## RIFACIMENTO METANODOTTO

### PIEVE DI SOLIGO – SAN POLO DI PIAVE - SALGAREDA

## CENSIMENTO DELLA VEGETAZIONE

1	Aggiornamento	Montalbano	Battisti	Luminari	17.11.2020
0	Emissione	Montalbano	Battisti	Luminari	10/06/2019
<b>Rev.</b>	<b>Descrizione</b>	<b>Elaborato</b>	<b>Verificato</b>	<b>Approvato</b>	<b>Data</b>

**Foto n.3 Esempio di apparato radicale in bosco**

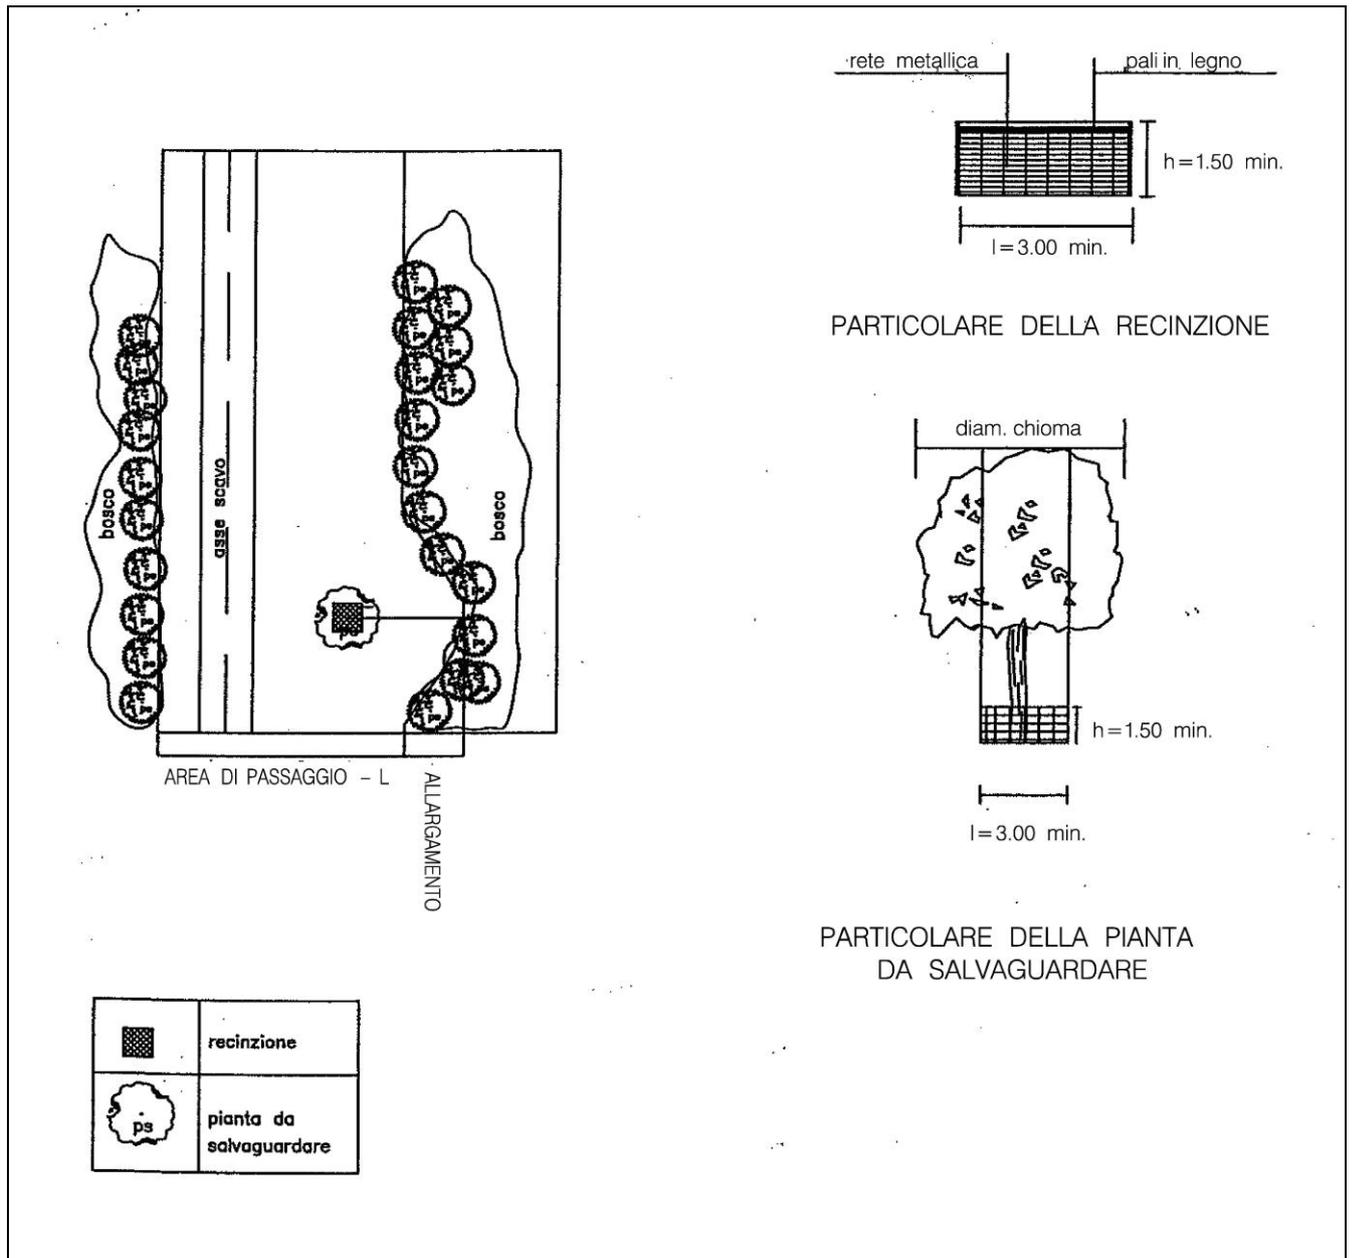
- le specie che compongono un popolamento forestale non hanno apparati radicali singoli, tali da poter essere facilmente zollati e espianati, ma un intrico di radici che le rende quasi un unico organismo (Foto.3);
